**PARCO EOLICO "SERRA PALINO"**

Documento: **ADEGUAMENTO TECNICO  
DEL PROGETTO DEFINITIVO**

**PESPA-S49**

**LISTA DI CONTROLLO PER LA VALUTAZIONE PRELIMINARE**  
(art. 6, comma 9, D. Lgs. 152/2006)

Adeguamento tecnico della Stazione di Utenza

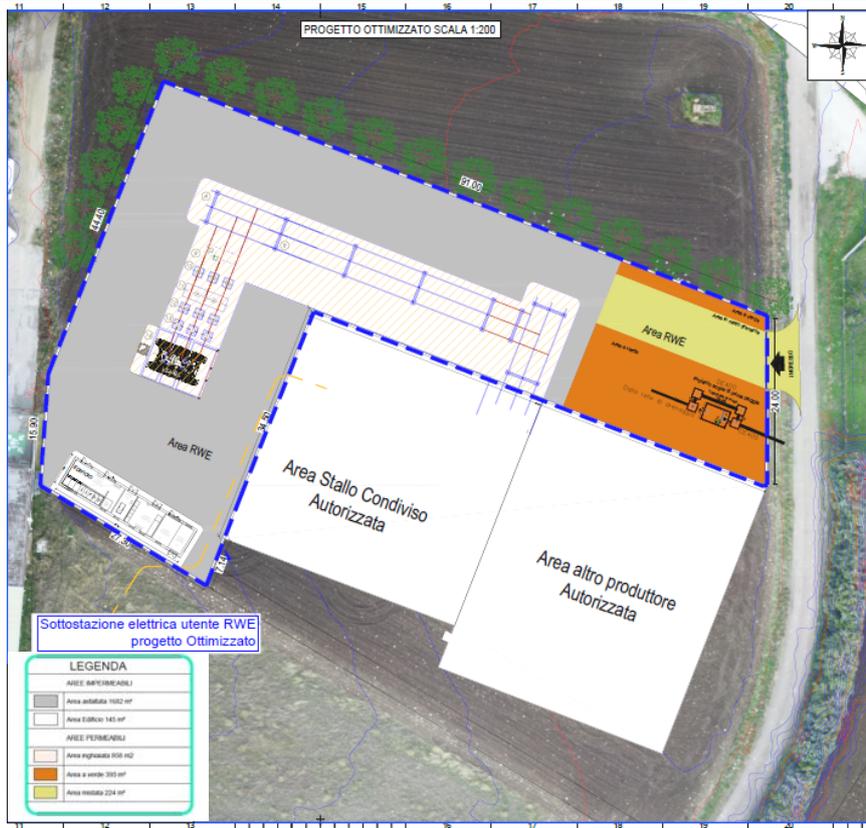
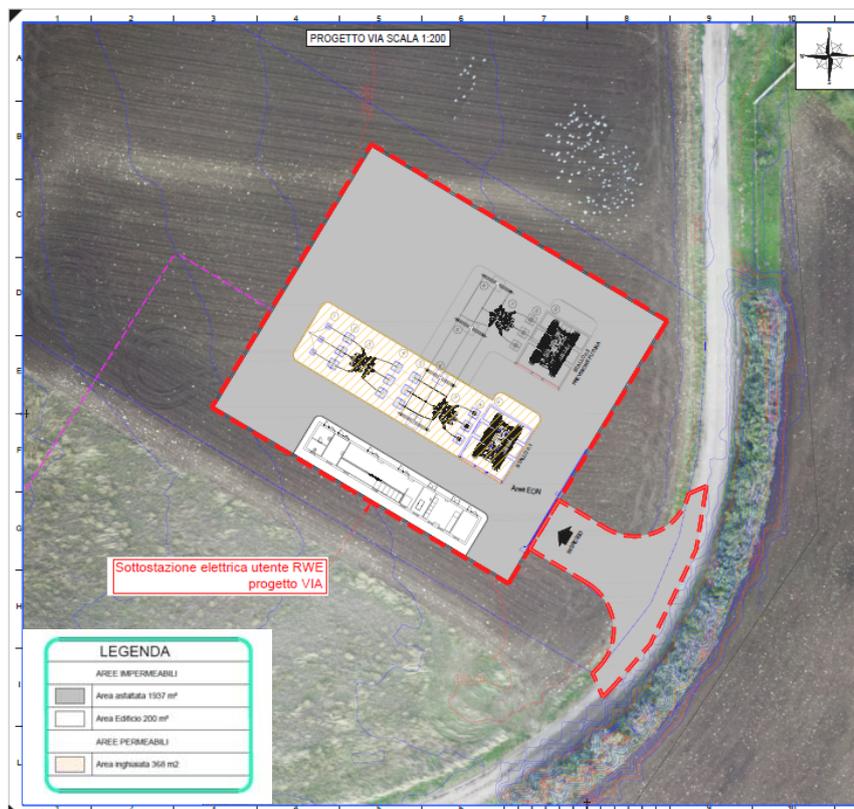
- ✓ la prima indica l'adeguamento tecnico della Stazione di Utenza;
- ✓ la seconda indica la precedente collocazione planimetrica della Stazione di Utenza.

Sia la precedente che la nuova collocazione planimetrica ricadono all'interno della stessa particella n. 392 del Foglio si Mappa n. 42 del Comune di Deliceto.

L'unica novità di rilievo è legata alla riduzione dell'area impermeabilizzata che da 2.137 m<sup>2</sup> previsti nel progetto approvato passa a 1.827 m<sup>2</sup> previsti dall'adeguamento tecnico.

La stazione elettrica di utente, nella sua configurazione di progetto ottimizzato ha una estensione di circa 3.302 m<sup>2</sup> e si trova a circa 150 m a sud est della esistente SE Terna 380/150 kV Deliceto accanto alla Stazione produttore WINDERG.
